OGGETTO: Nuova attività commerciale (sup.vendita 22.500 mq)
in comune di San Fior. Ditta NUMERIA S.G.R. S.p.A
Procedura di VIA art. 23 del D.Lgs. 152/06 s.m.i.
Giudizio di compatibilità ed incidenza ambientale

PROVINCIA DI TREVISO
PARERE COMMISSIONE PROVINCIALE V.I.A.
(L.R. 26.3.1999 n. 10 - D.Lgs. 3.4.2006 n. 152 s.m.i.)

SEDUTA DEL 13 MAGGIO 2014

Oggetto: Piano urbanistico attuativo "Riqualificazione area Ex Sarom"
Realizzazione di nuova attività commerciale con superficie di vendita pari a 22.500 mq
Ditta: NUMERIA S.G.R. S.p.A.
Comune di localizzazione: San Fior (TV)
Comuni interessati : San Vendemiano (TV) e Conegliano (TV)
Procedura di Valutazione Impatto Ambientale art. 23 del D.Lgs. 152/06 s.m.i.

Valutazioni finali

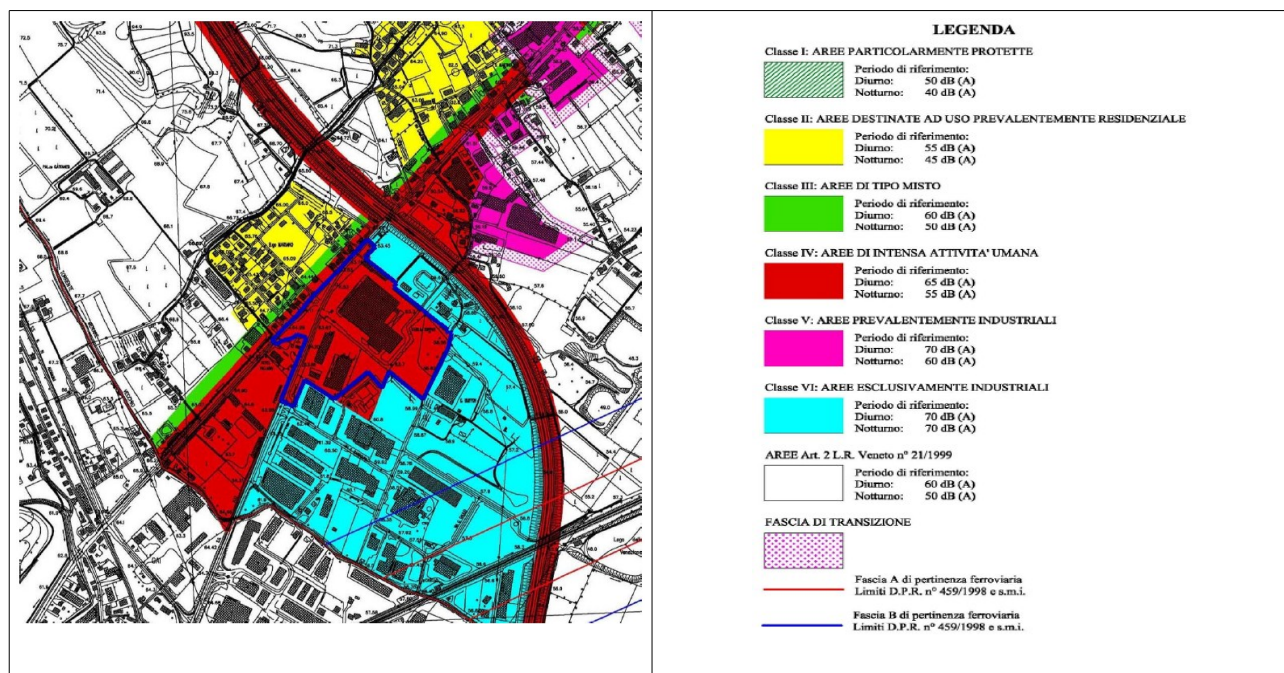
Al fine di un corretto inserimento ambientale del progetto, considerando la necessità di dare una continuità strutturale alla rete ecologica individuata nel P.T.C.P., si ritiene prescrivere di intensificare compatibilmente con gli spazi presenti la piantumazione delle aree verdi poste lungo il margine sud-est dell'intervento (vedasi planimetria n.20-.b allegata all'istanza) utilizzando essenze autoctone e preferendo la realizzazione di una struttura arboreo-arbustiva di tipo multifilare.

3. intensificare, compatibilmente con gli spazi presenti e in conformità dei pareri degli enti gestori della strada statale, la piantumazione delle aree verdi poste lungo il margine sud-est dell'intervento (vedasi planimetria n.20-b allegata all'istanza) utilizzando essenze autoctone e preferendo la realizzazione di una struttura arboreo-arbustiva di tipo multifilare;
